Avis délibéré
de la Mission régionale d'autorité environnementale
Corse
sur le projet de centrale photovoltaïque au sol sur le territoire de
la commune de Propriano (Corse-du-Sud)

N°MRAe
2023CORSE / PC 2

Figure 2 : plan de masse du projet (source : étude d'impact, modifié)

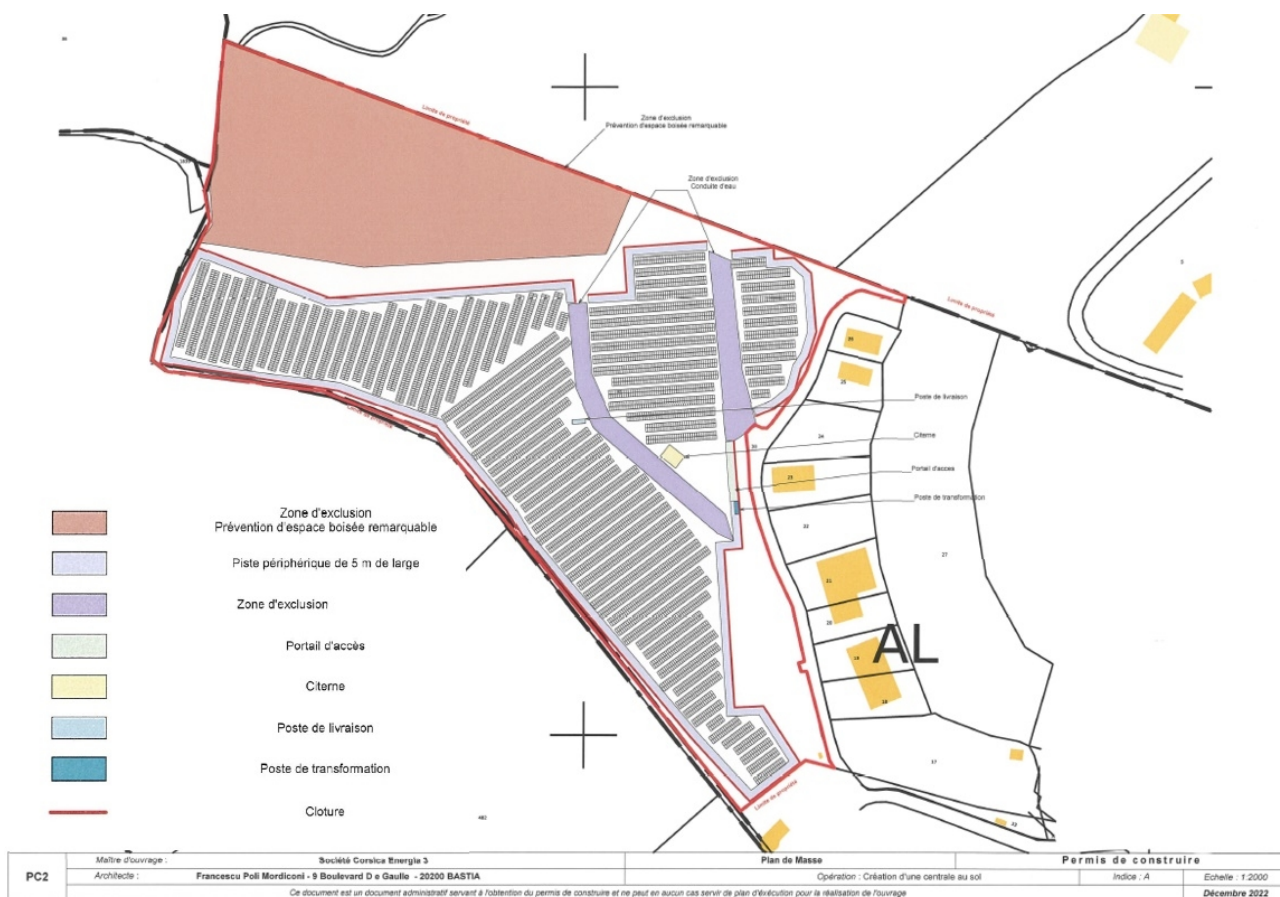
Le type de structure porteuse utilisée pour les panneaux n'est pas clairement défini du fait d'une incohérence dans l'étude d'impact³ (système de pieux ou de dalle flottante). Les structures des panneaux seront fixes et les panneaux seront orientés à 15°. Leur hauteur maximale sera de 2 m. Deux bâtiments permettant la transformation et la distribution de l'énergie seront implantés sur le site respectivement à l'est (à proximité du portail d'accès) et au centre. La MRAe s'interroge sur le positionnement du poste de transformation à proximité de la zone commerciale et industrielle, compte tenu des nuisances que peuvent générer les onduleurs en termes de bruit et d'ondes électromagnétiques. De même, elle s'interroge sur le positionnement du poste de livraison en bordure d'un des milieux humides au regard de l'accès à celui-ci voire du bruit et des éventuelles émissions.

La MRAe recommande de compléter l'étude d'impact en justifiant l'implantation des postes (transformation et livraison) au regard des nuisances potentielles et des enjeux identifiés (bruit, ondes, zone humide) et de proposer, le cas échéant, des mesures adaptées.

Des dispositions spécifiques sont prévues au regard du risque électrique. Une clôture de deux mètres de hauteur encadrera le périmètre du projet. Afin d'éviter toute intrusion dans l'enceinte, un dispositif de vidéosurveillance sera également mis en place. L'accès au site se fera par un portail de deux mètres de hauteur par cinq mètres de largeur. Une piste périmétrale de cinq mètres de largeur sera mise en place afin de permettre l'exploitation, l'entretien et la sécurité. La MRAe s'interroge sur l'implantation de cette piste aux abords des deux zones humides identifiées (la figure précédente présentant une piste périmétrale interrompue à certains endroits).

Figure 5 : identification des habitats sur les parcelles du projet (source : étude d'impact)

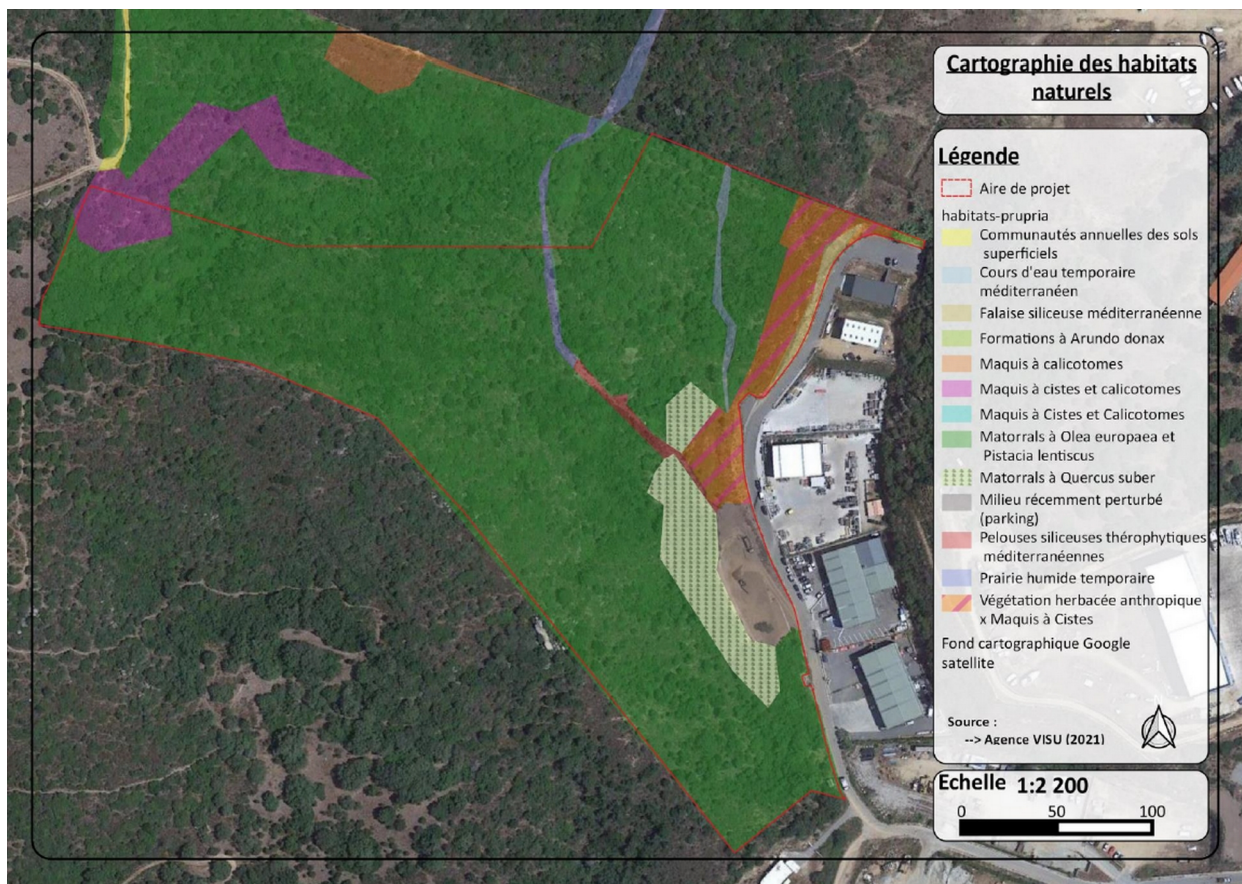
Afin d'éviter les incidences sur les habitats humides qui représentent le plus fort enjeu en termes de milieu naturel, un balisage strict sera mis en œuvre pour les éviter (mesure d'évitement E3). Le projet a également été revu afin de ne pas impacter l'EBC¹¹ localisé au nord de la parcelle (mesure d'évitement E1). Si cette mesure permet d'éviter les zones « présentant les plus grands effectifs de Tortue d'Hermann »¹², la réalisation du projet entraînera la destruction d'environ cinq hectares d'habitats favorables.

La MRAe recommande de compléter le dossier en renforçant les mesures prévues (passages à faune, zones de refuge au sein du projet...) pour conserver la continuité écologique de la parcelle, l'urbanisation récente ayant progressivement limité les habitats de report des différentes espèces en présence.

Figure 6 : cartographie des enjeux floristiques sur l'aire de projet (source : étude d'impact)

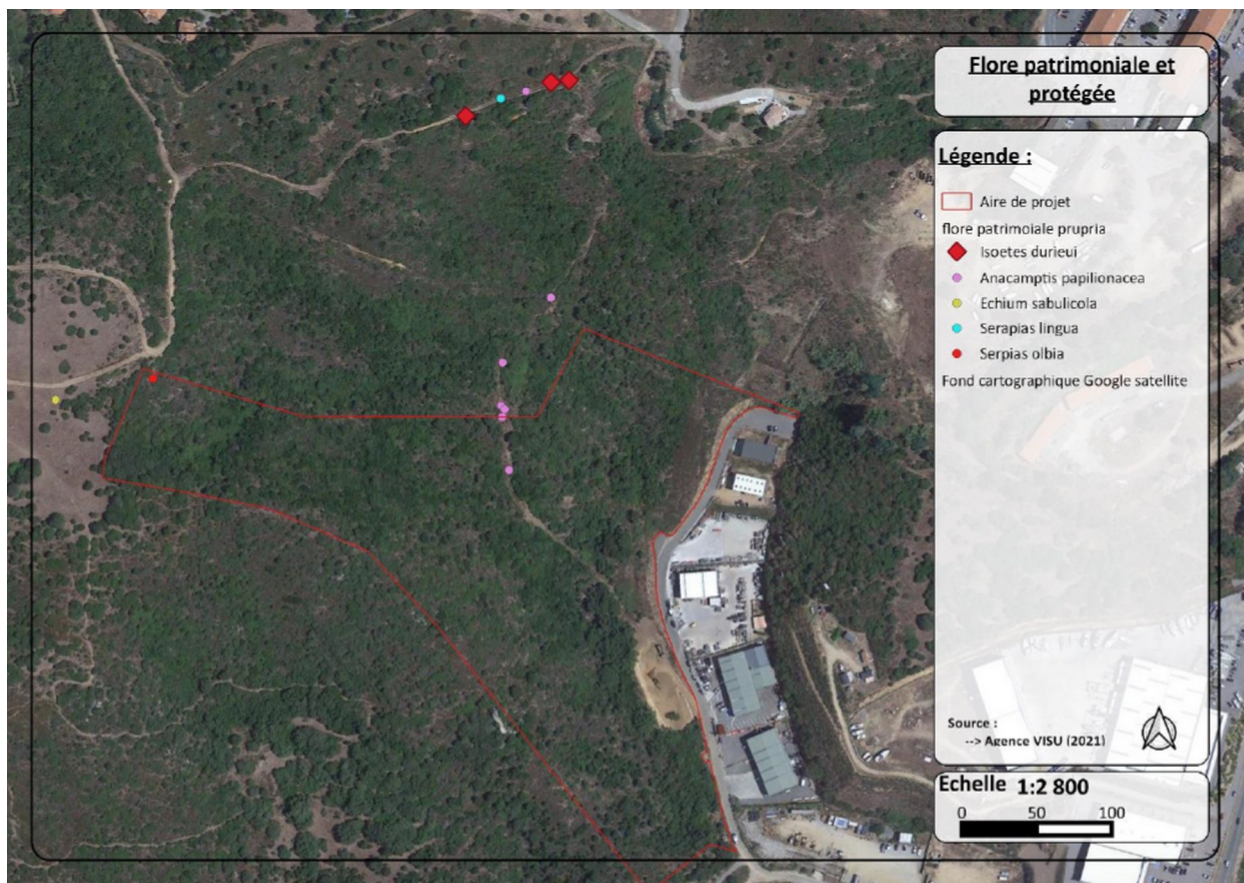
Les inventaires ont mis en évidence la présence de cinq espèces patrimoniales, dont deux sont situées au sein de l'aire d'implantation du projet : le *Serpias olbia* et l'*Anacamptis papillonascea*. Ces espèces ne sont pas protégées, mais présentent néanmoins un enjeu de conservation. L'étude d'impact mentionne également la présence potentielle de *Serapias* ou d'*Isoetes* sur les zones humides au regard des résultats observés sur un habitat similaire au nord du projet.

L'*Anacamptis papillonascea* étant localisée exclusivement sur les zones humides identifiées, les stations seront évitées (mesure d'évitement E3). Concernant la station de *Serapias olbia* située à l'ouest du site, aucun évitement n'est prévu dans le dossier.

Figure 7 : enjeux et inventaires concernant les reptiles sur l'aire de projet et ses abords (source : étude d'impact)

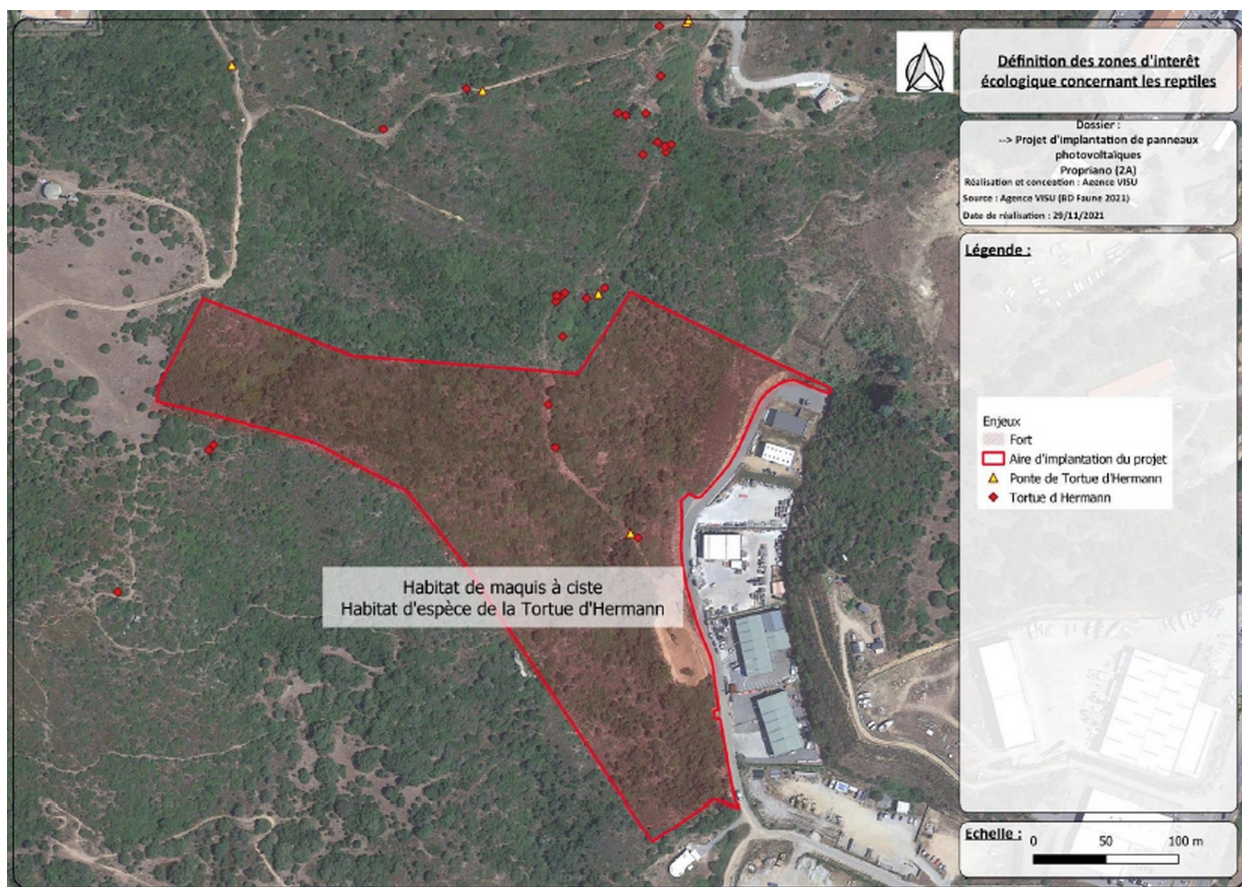
Même si les mesures proposées permettent de réduire significativement le risque de destruction d'individus d'espèces protégées, le projet entraînera le défrichage de cinq hectares d'habitat favorable à plusieurs espèces à enjeu fort, dont la Tortue d'Hermann. Cette destruction d'habitat vient se cumuler avec la disparition d'environ 50 ha de milieux ouverts et semi-ouverts induits par l'extension de l'urbanisation sur le secteur ces 15 dernières années. Aussi, même après application des différentes mesures d'évitement et de réduction, au vu de la taille moyenne du domaine vital de la Tortue d'Hermann (environ 9 ha), des impacts cumulés sur le secteur et des effets de concurrence que le report des individus sur les milieux naturels proches peut induire, le projet est susceptible de remettre en cause le bon accomplissement du cycle biologique de cette espèce. L'impact résiduel ne peut donc pas être qualifié de négligeable.

Au regard des impacts identifiés sur les habitats de plusieurs espèces protégées (notamment la Tortue d'Hermann, la Grenouille de Berger et le Crapaud vert) et de la nécessité de procéder à des opérations de sauvetage des individus (mesure de réduction R2), la MRAe rappelle la nécessité d'obtenir une demande de dérogation relative à l'interdiction de destruction d'espèces protégées préalablement au démarrage des travaux.

Figure 8 : cartographie des zones d'influence visuelle du projet (source : étude d'impact)

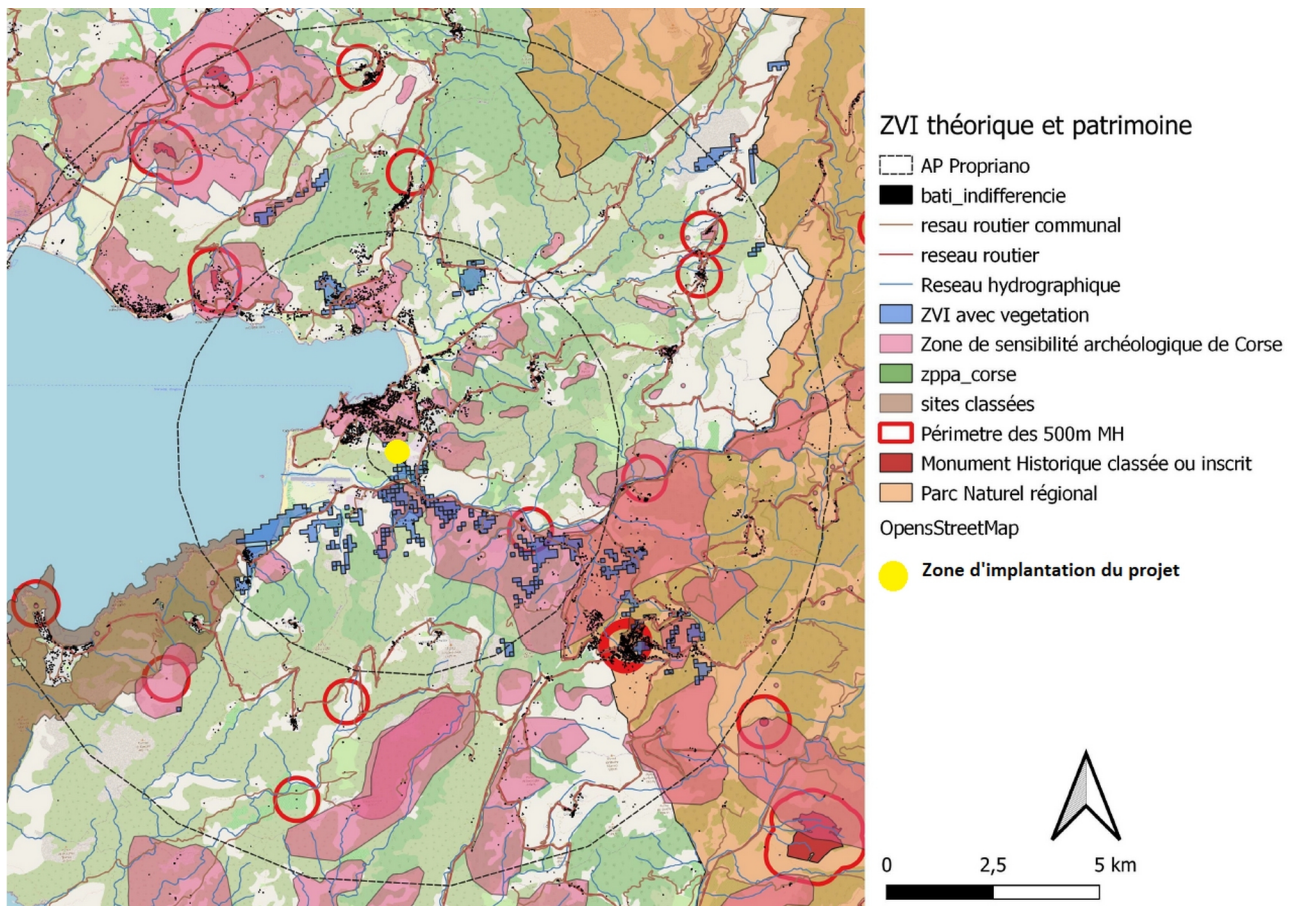
L'incidence paysagère du projet se limite, d'après l'étude d'impact, à quelques axes de vue. Les incidences paysagères y sont cependant fortes et compte tenu notamment de la topographie de la parcelle, le projet semble également visible depuis plusieurs localités, comme au sud d'Olimeto, autour du village de Sartène et au sud de la plage de Portigliolo (voir figure ci-dessus).

Une cartographie des lieux de visibilité du site a été réalisée en prenant en compte la couverture végétale aux abords du site. Cette carte permet de se rendre compte des covisibilités potentielles du projet avec les lieux de vie à proximité. Néanmoins son manque de précision ne permet pas de nuancer les covisibilités (nulle – partielle – complète).

Les photomontages, proposés en vues proches et intermédiaires, montrent que le projet sera visible depuis une portion relativement importante de la route territoriale 40 et de la zone industrielle et commerciale à proximité. Aucun photomontage n'est proposé en vue lointaine. De plus, aucune coupe topographique ne permet de se rendre compte de l'insertion du projet sur la parcelle. La topographie étant prononcée sur la parcelle, ces coupes permettraient de justifier des faibles terrassements envisagés et permettraient une meilleure appréhension des enjeux paysagers.

- **en proposant des coupes topographiques, des plans détaillés des installations, des photomontages depuis les lieux de covisibilité identifiés (habitations au nord-est de Belvédère-Campomoro, au sud d'Olmeto et autour de Sartène) ;**
- **en proposant des mesures visant à éviter, puis réduire les incidences du projet et ainsi améliorer l'insertion du projet (orientation des panneaux, réduction des surfaces les plus visibles...).**
